**ШПОНКИ ПРИЗМАТИЧЕСКИЕ ШТАМПОВ
ГОРИЗОНТАЛЬНО-КОВОЧНЫХ МАШИН**

**ГОСТ
16194—70**

Изменение № 1 ГОСТ 16194—70 Шпонки призматические штампов горизонтально-ковочных машин. Конструкция и размеры

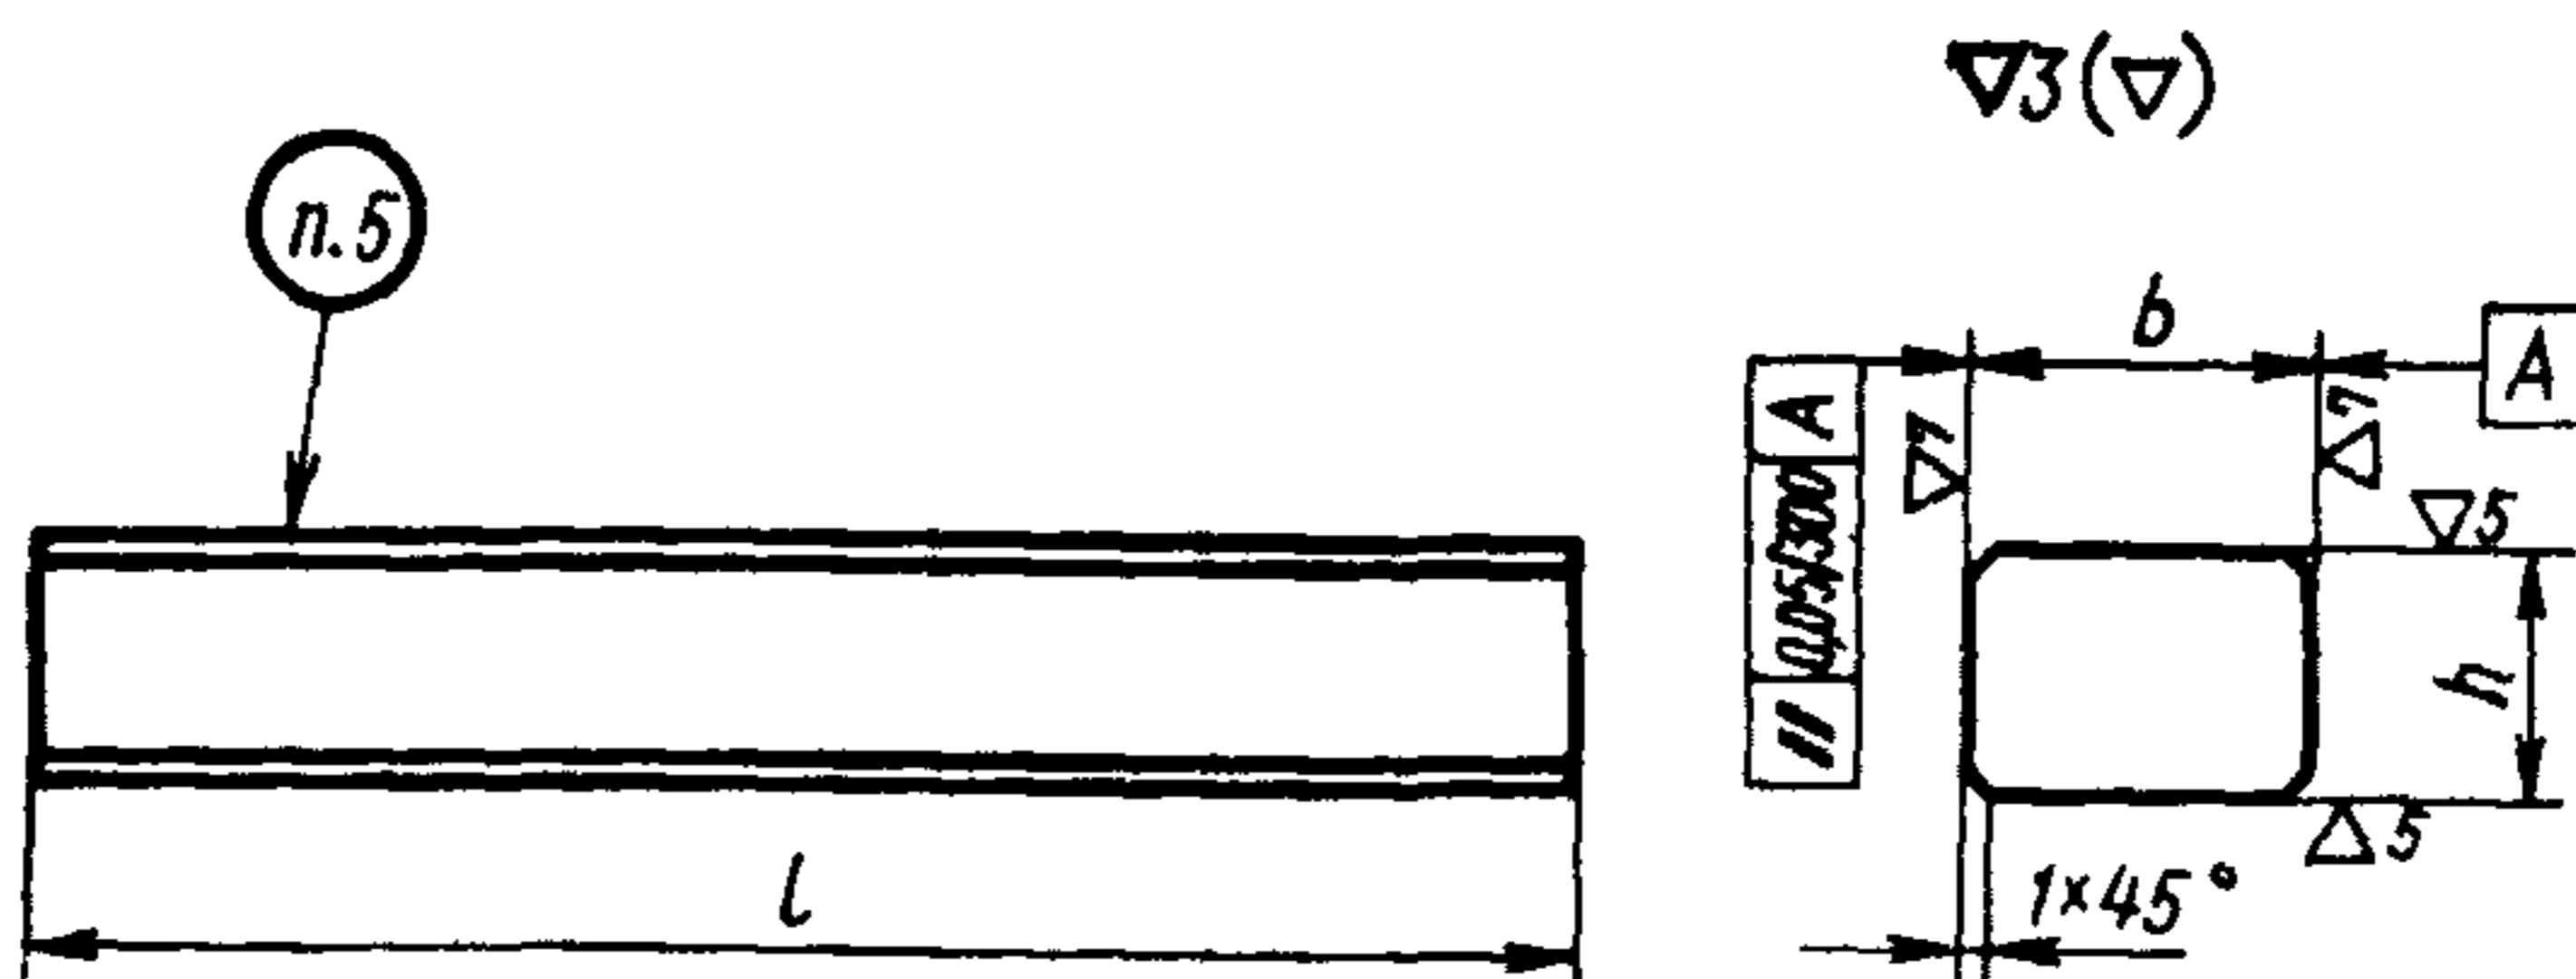
Пункт 1. Чертеж. Заменить обозначения:

$\nabla 3$ (∇) на $\overset{12,5}{\surd}$ (\surd) ; $\nabla 5$ на $\overset{3,2}{\surd}$; $\nabla 7$ на $\overset{1,25}{\surd}$
